工程指示 / 要求簡箋(E.I.)

工程指示編號：EI / 0236 19

工程名稱：觀塘裕民坊

工程項目：Glass Cladding 佛沙場用預留碼(清黑油)

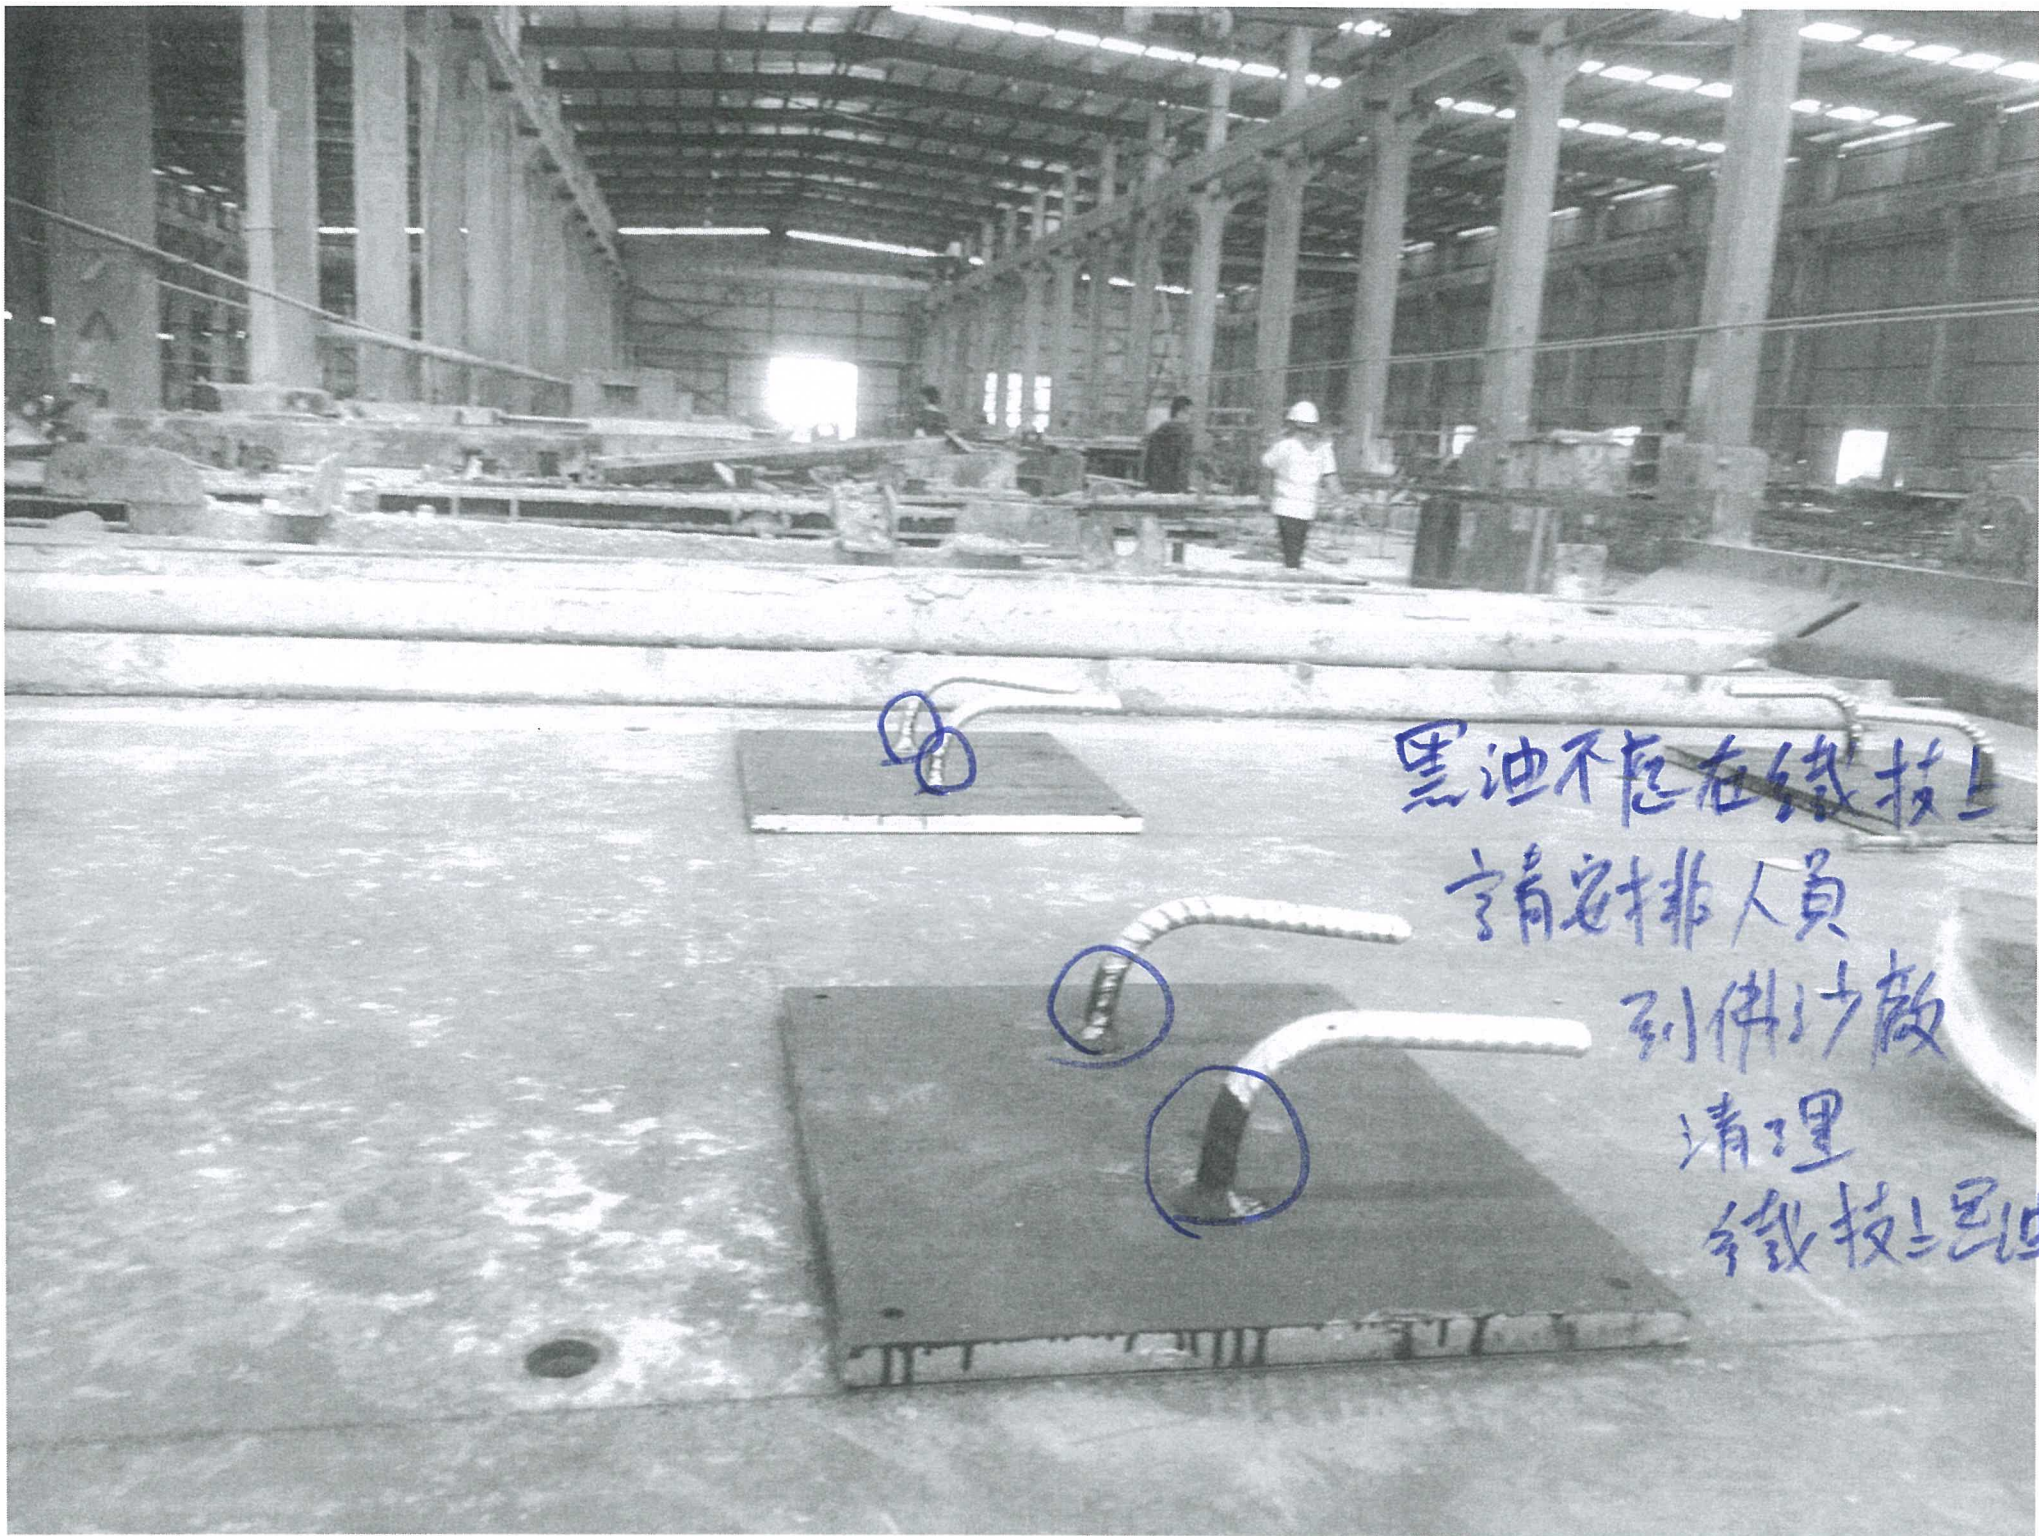
銀同生產時，有部份黑油油在預留碼鐵枝上，
此會影響力學，請安排人員到佛沙場清理鐵枝上的黑油
謝謝！

黑油不應在鐵技上
請安排人員
到供沙廠
清理
鐵技上黑油
